令和7年度第4四半期原子力規制検査(核物質防護)における指摘

2026年5月18日

件名	概要	重要度 深刻度
中部電力浜岡原子力発電所における核物質防護事案(物理的防護)	核物質防護設備の一部で無停電電源装置に接続がされていなかったもの	緑 SL IV

今回判明した事象のイメージ図

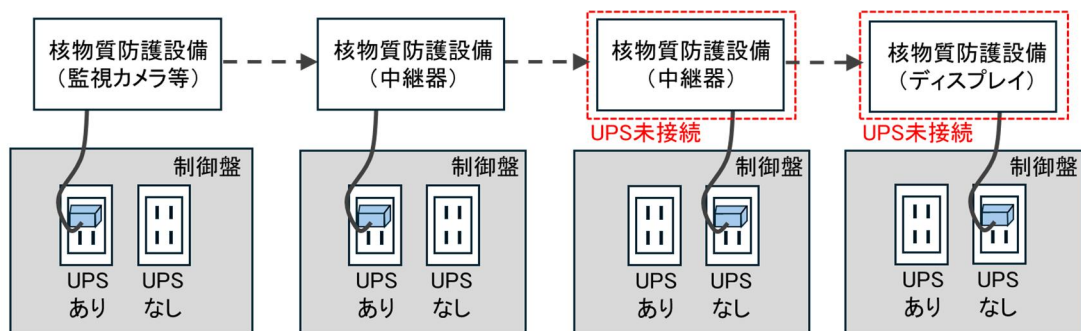
核物質防護設備については、停電時に機能を維持するため、無停電電源装置(UPS)(注3)に接続し、その機能を維持することが要求されています。今回、一部の核物質防護設備について、無停電電源装置に接続しておらず、停電時に必要な機能を維持できない状態であったことが判明したため、指摘を受けたものです。

いずれの設備も無停電電源装置(UPS)に接続されている必要があるが、制御盤内に無停電電源装置に接続していない電源(保守用コンセント等)があり、無停電電源装置への接続有無が識別しづらい状況であったことから、一部の核物質防護設備について無停電電源装置に接続していない状態となった。

無停電電源装置に接続していなかった設備については、既に無停電電源装置への接続を完了しております。また、無停電電源装置に接続していなかった期間についても、核物質防護設備への電源は確保されており、監視は維持されていたことを確認しています。

原因	対策
設備の設置・改造時の手続きや確認項目、作成する記録が明確ではなく、設備が要求を満たしていることの検証や確認が十分に行われていなかった	防護設備の設置・改造時の具体的な手続きや確認項目、作成する記録の明確化
当該設備は協力会社所有のリース設備であったため、設備が要求を満たしていることについての責任の所在が曖昧であった	
制御盤内において無停電電源装置に接続している電源と接続していない電源が混在しており、これらが識別しにくい状況であった	現場設備への識別標示の取付け(制御盤内にある無停電電源装置に接続されていない保守用コンセント等への識別標示の取付け)
制御盤内において無停電電源装置に接続していない電源があることの認識が当社、協力会社ともに不足していた	当社および協力会社の社員に対しての定期的な教育
